工作联系单

工程名称：宁明桐棉风电场工程

编号：ZHJL-GZLX-023

关于 20#风机基础及场内道路事宜

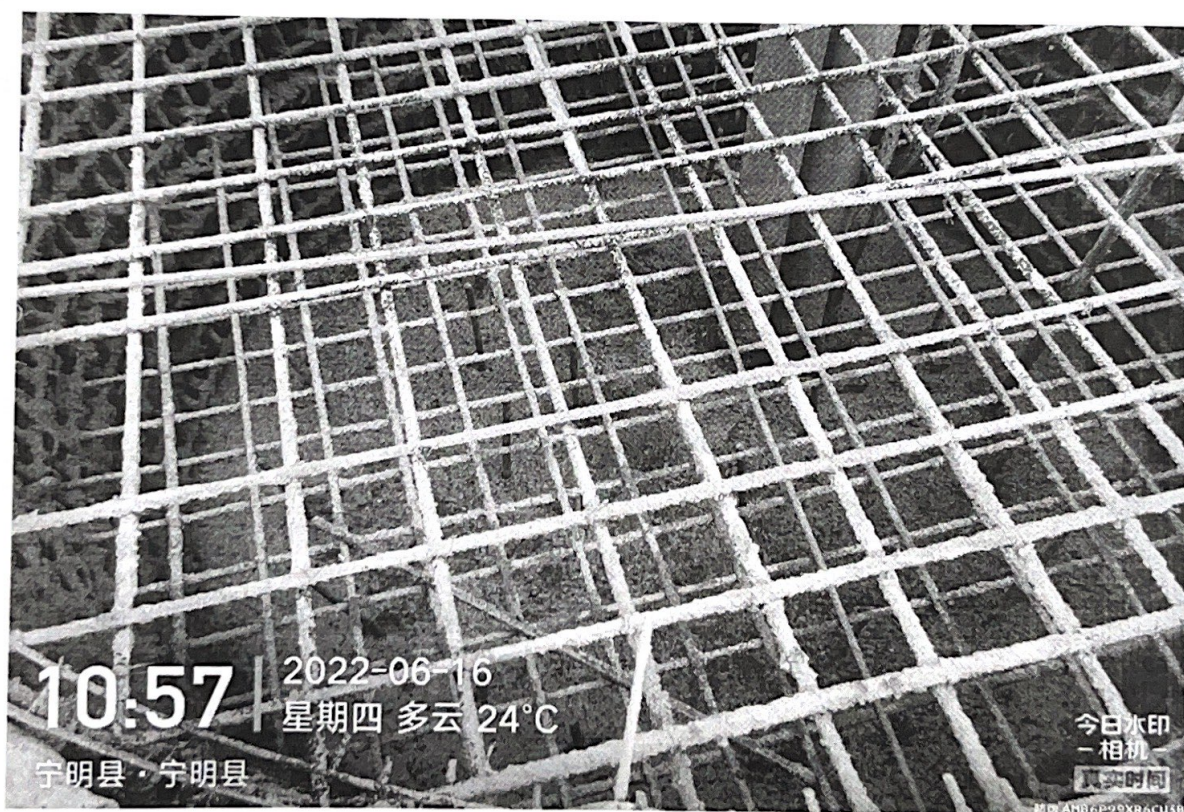
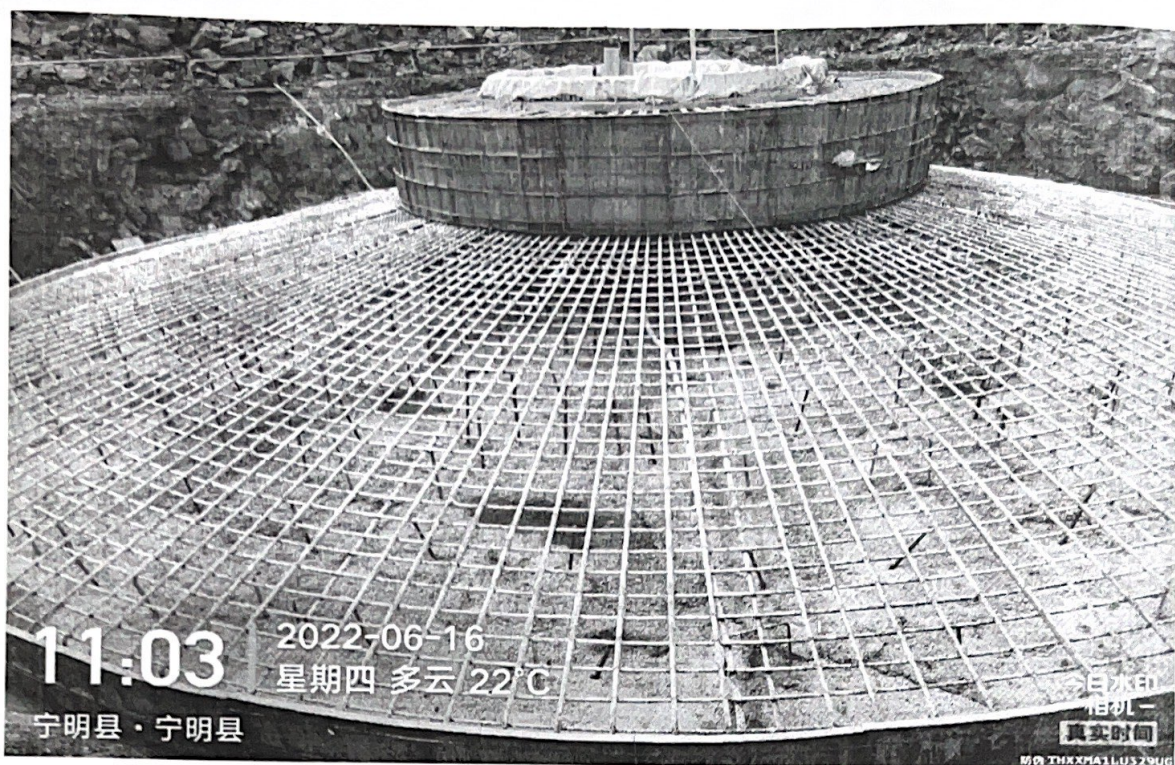
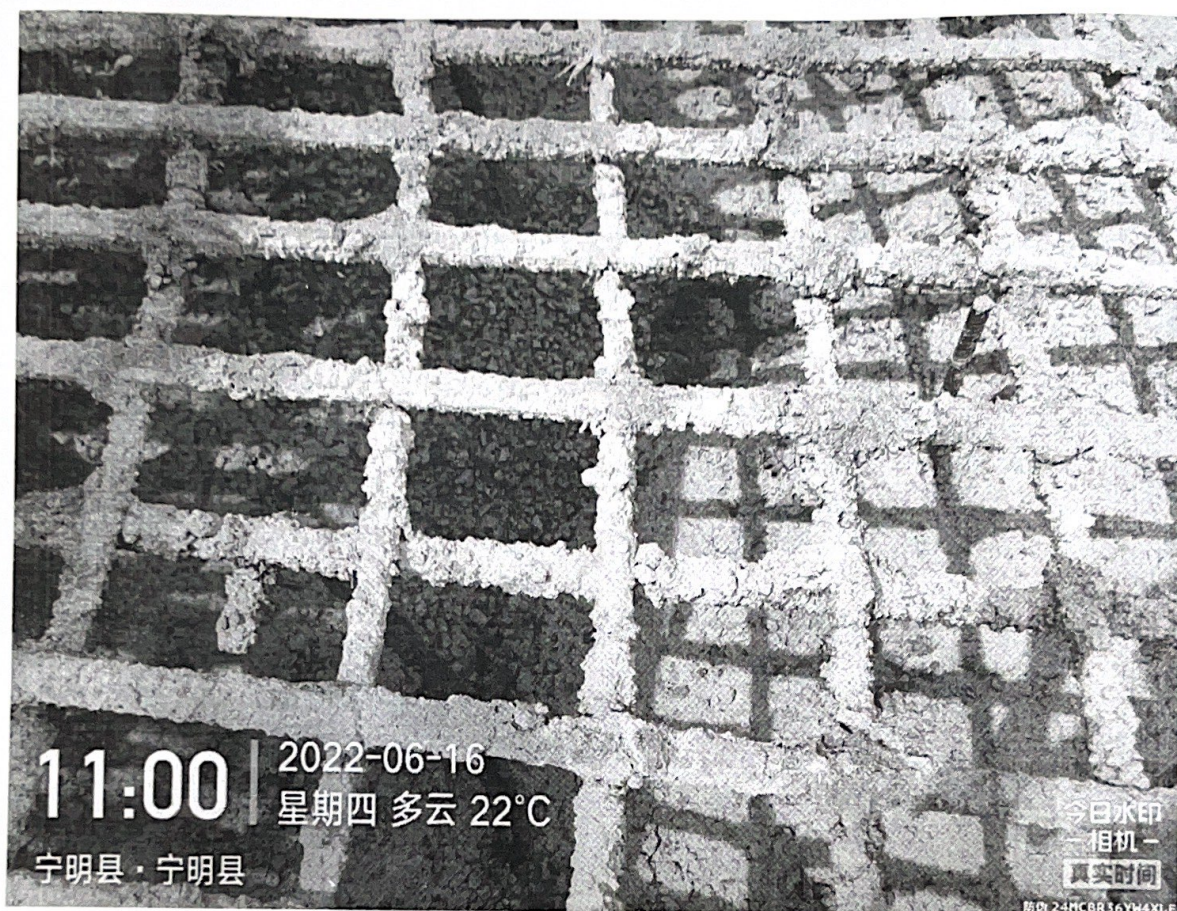
- 1、2022 年 6 月 15 日在对 20#风机基础浇筑过程中突遇持续性降雨，致使场内检修道路湿滑，混凝土罐车无法行走。现场停止了混凝土浇筑，并在混凝土表面进行了插筋处理。根据上述情况，请总包联系设计单位或不低于原设计单位资质的第三方出具处理方案，并按处理方案实施。（后附图片）
- 2、按照场内道路设计总说明第 5 条要求，道路挖方段路基为岩基的，采用开挖后的天然地基；挖方段路基为土基的及填方段路基采用开挖料填筑路基，填筑 30CM 厚混铺块碎石基层，路面采用 20CM 厚级配碎石，在路面全宽范围内铺设。现要求你方按图纸要求进行场内道路施工，需铺碎石段尽快铺碎石，尽可能保障大雨后场内道路不影响设备运输和施工车辆行驶。
